Mission régionale d'autorité environnementale

**Avis en date du 30 novembre 2018  
de la Mission régionale d'autorité environnementale d'Île-de-France  
sur le projet d'aménagement du lot n°9 de la zone d'aménagement concerté  
(ZAC) des Docks situé à Saint-Ouen (Seine-Saint-Denis)**

Illustration 4: Localisation des installations électriques à proximité du projet (source : DRIEE)

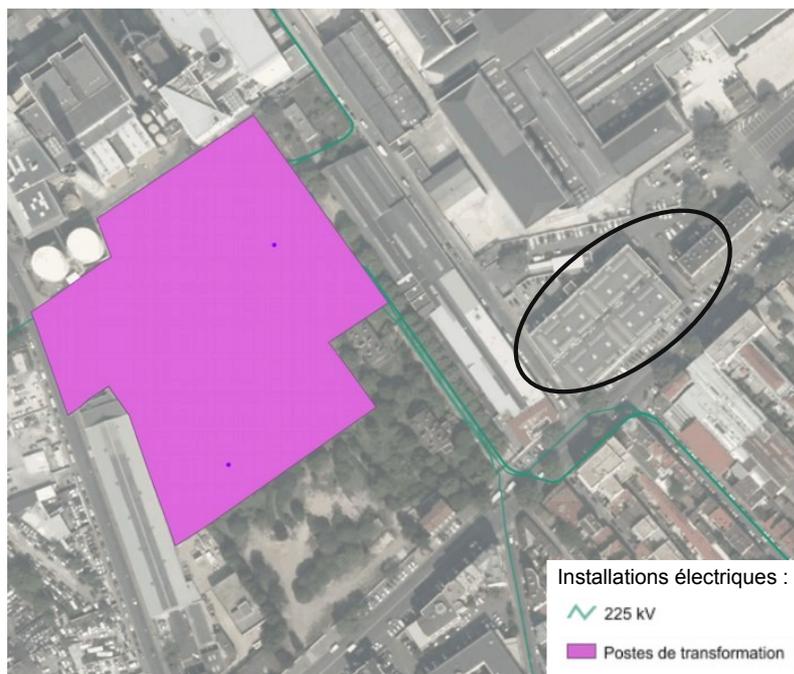
Le projet est situé à proximité d'un poste de transformation et de lignes électriques enterrées à très haute tension (225 000 volts), installations qui génèrent des champs électromagnétiques (cf. Illustration 4).

***La MRAe recommande de présenter une carte de localisation du poste de transformation et des lignes électriques enterrées.***

Illustration 5: Illustration 5: Sensibilité du site au phénomène d'îlot de chaleur (source : carte thermographique d'été 2010 – APUR ; annotation : DRIEE) - La couleur rouge indique des zones plus chaudes.

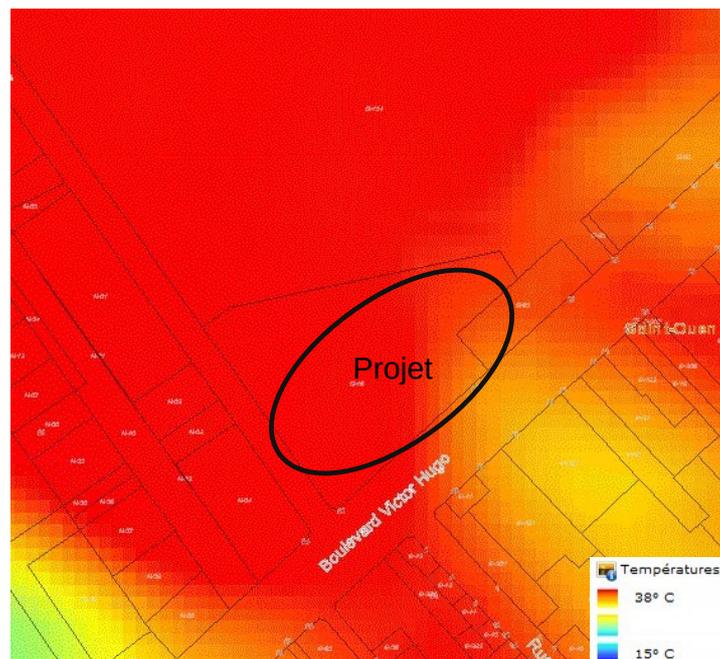
L'étude d'impact conclut que « La commune de Saint-Ouen-sur-Seine est globalement moins touchée que le cœur de Paris. L'écart moyen avec la périphérie plus rurale de l'Île-de-France et les zones végétalisées (Bois de Boulogne, Bois de Vincennes, ...) est moins perceptible (de l'ordre de 0,5 °C)<sup>27</sup> ». La MRAe souligne que cette affirmation paraît optimiste au regard notamment de la carte thermographique d'été réalisée par l'atelier parisien d'urbanisme en 2010<sup>28</sup> (cf. Illustration 5). En outre, les données de l'IAU quant aux facteurs de contribution à l'îlot de chaleur mériteraient d'être présentées dans l'étude d'impact. La MRAe relève ainsi que le nombre de surfaces bâties, l'imperméabilisation et l'absence de végétation et d'eau sont des facteurs aggravants de l'effet d'îlot de chaleur au droit du site (cf. Illustration 6).

27 Il semble y avoir une erreur d'interprétation de la carte des températures, liée à une légende aux plages de couleurs peu différenciées. Ainsi, il paraît plus vraisemblable que la zone de Saint-Ouen présente un écart avec Paris intra-muros de l'ordre de 0,5°C et un écart avec la grande couronne de l'ordre de 1,5°C (en moyenne annuelle).

Malgré cette analyse partielle, l'étude d'impact conclut que l'« un des enjeux pour le projet sera donc a minima de ne pas accentuer cet effet d'îlot de chaleur urbain, voire de contribuer, en modifiant l'occupation du sol sur le site, à le réduire. ». A ce titre, il conviendrait de réévaluer le niveau d'enjeu qui lui est attribué dans le tableau de synthèse (p. 129), où il est qualifié de faible.
